SERVICE-INFO

Визуални разлики при ремъчен обтегач 533 0086 30

533 0086 30

Снимка 1: Модел на INA с два болта M8x35

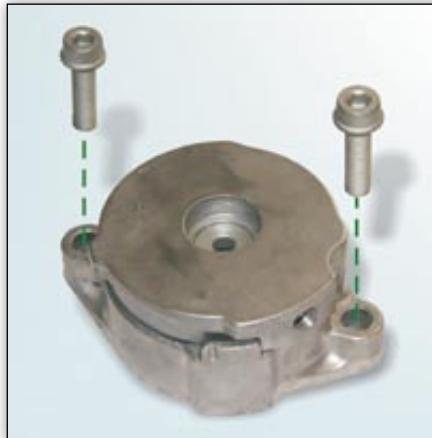
При подмяна на ремъчния обтегач 533 0086 30, може да използвате и двата модела показани на снимките.

В момента Schaeffler Automotive Aftermarket предлага модела показан на снимка 1. И двете версии отговарят на техническите изисквания.

По-голямата дебелина на фланеца за захващане на ремъчния обтегач 533 0086 30 (Снимка 1) налага използването на болтове M8x35 в комплекта на Schaeffler Automotive Aftermarket.
